EL SKJEMA

PRO 25 CIH

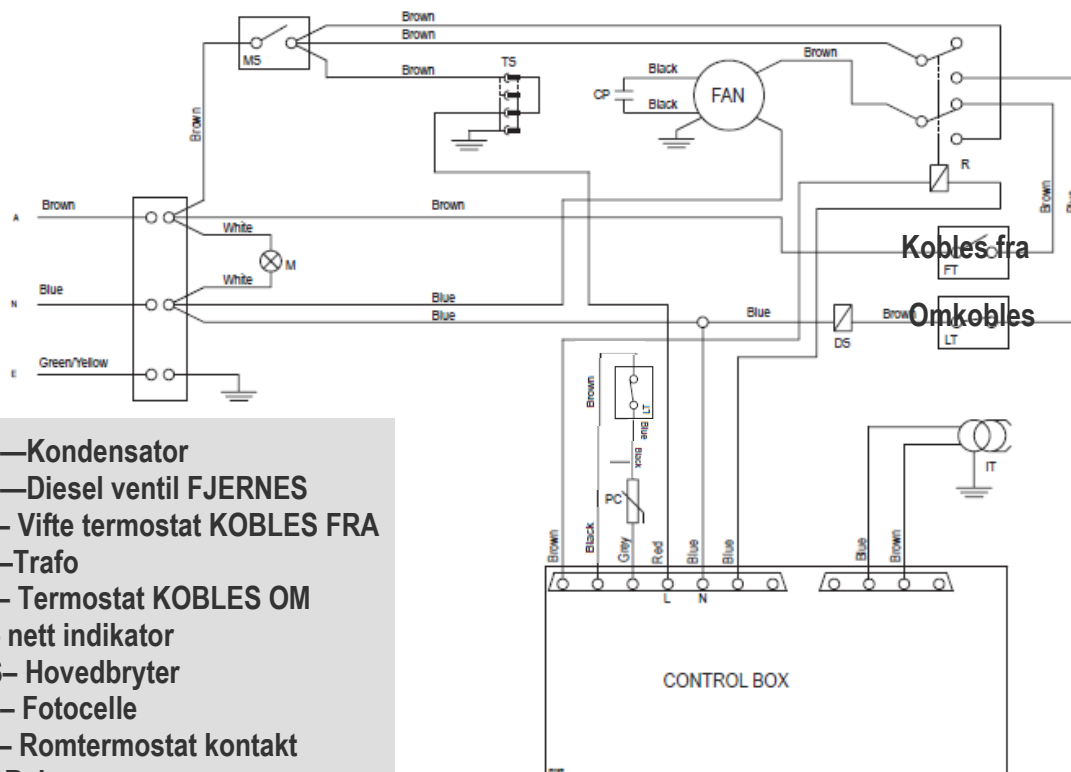
CP—Kondensator
 DS—Diesel ventil FJERNES
 FT— Vifte termostat KOBLES FRA
 IT—Trafo
 LT— Termostat KOBLES OM
 M— nett indikator
 MS— Hovedbryter
 PC— Fotocelle
 TS— Romtermostat kontakt
 R— Rele

I enkelte tilfeller kan det være nødvendig å koble bort etterkjølings termostaten på en gammel Pro 25CIH. Slitasje på kompressoren kan medføre redusert trykk og derved redusert diesel gjennomstrømning.

Ved å fjerne diesel magnet ventilen vil motstanden i diesel tilførselen reduseres og driftssikkerheten forbedres.

Åpne kontroll boksen.

Sort ledning til fotocelle klippes fra kontrollboksen.

Sort fra fotocelle kobles sammen med blå fra temperatur vakt

Sort fra hovedkort koble sammen med brun fra temperatur vakt.

NB! Magnet ventilen må fjernes fra maskinen.
